Vorlage Nr.: 2-BV/371/2023
Status: öffentlich
Geschäftsbereich: Bauverwaltung
Datum: 24.04.2023
Verfasser: Knott Annette

Bebauungsplan Nr. 175 "Wohnen am Bürgerpark"; Würdigung der i. R. d. Auslegung nach §§ 3 Abs. 1 und 4 Abs. 1 BauGB eingegangenen Stellungnahmen und Freigabe für das weitere Verfahren

Zu Planzeichen 7.1 –

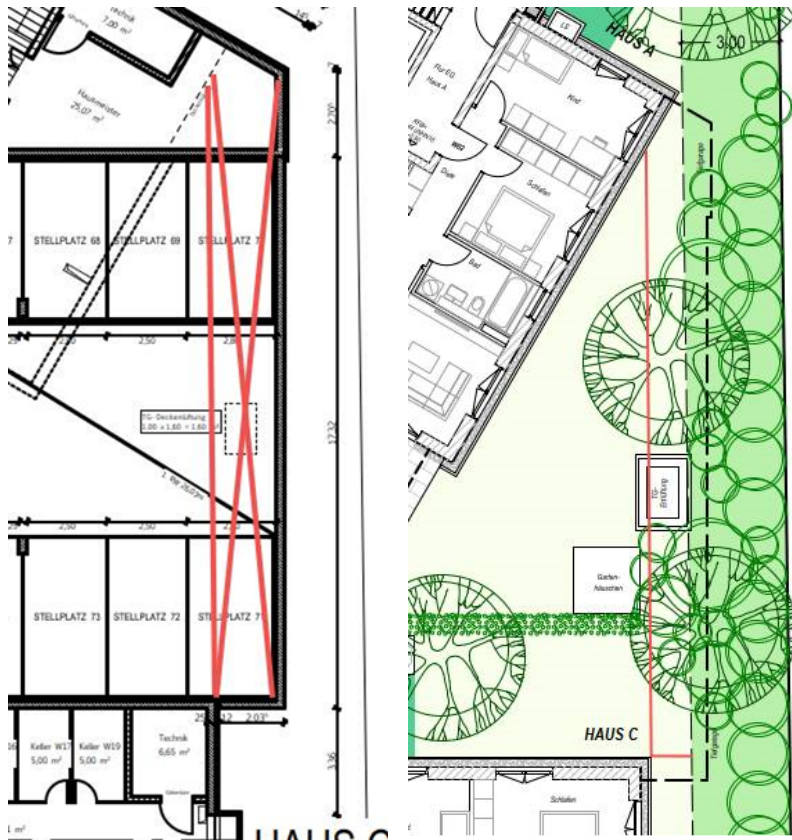
Auf der siedlungszugewandten Westseite, also entlang des Hüterwegs, sowie auf der nördlichen Hälfte der Ostseite des Plangebiets wird eine randliche Eingrünung vorgesehen. Vor dem Hintergrund der Lage am Bürgerpark sowie am Ortsrand wäre eine großzügigere randliche Eingrünung des Planungsbereichs auch in den weiteren, siedlungsabgewendeten Seiten des Planungsgebiets wünschenswert.

Zu Planzeichen 7.1

An das Wohngebiet grenzen keine landwirtschaftlichen Flächen an. Im Osten und im Süden befindet sich der Bürgerpark.

Das Baugebiet wird mit einem 3 m breiten Grünstreifen eingegrünt. Im Süden im Nachgang der Tiefgaragenrampe mit einem 5 m breiten Grünstreifen. Die Breite ermöglicht auch einen Sichtschutz für die im Süd-Westen befindlichen Reihenhäuser. Damit erfolgt auch die Eingrünung der Tiefgaragentreppe.

Die Eingrünung ist in bis auf einen kurzen Bereich im Nord-Westen des Planungsgebietes mit 3 festgelegt. Im Osten des Planungsgebiets wird die Tiefgarage verkleinert und die zwei durch den Umgriff entfallenden Stellplätze als Duplex-Parker nachgewiesen. Damit ist der Grünstreifen sowie geringfügig die angrenzende private Grünfläche im Osten zwischen Haus A und Haus C nicht mehr unterbaut. Dies ermöglicht die Eingrünung im Osten zu verbessern.

Bisheriger Planungsstand:

neuer Planungsstand:

Beim neuen Planungsstand stellt die rote Linie die neue Tiefgaragenumgriff dar.

Aus Sicht der Verwaltung stellt die angepasste Planung zwischen den unterschiedlichen Belangen einen tragfähigen Kompromiss dar.

Die Grundstückseingrünung im Süden und Osten ist bisher als begrünte Fläche auf dem Baugrundstück festgesetzt. Diese wird nun im Plan festgesetzt, sodass die Anforderungen an die Grünfläche definiert sind.

Im Süd-Osten des Planungsgebiets befindet sich angrenzend zur Gemeinbedarfseinrichtung im Osten eine Baum-, Heckenbepflanzung. Damit ist die Eingrünung der Fläche gegeben.

Beschluss: Der Bebauungsplan wird im Sinne der Stellungnahme angepasst.
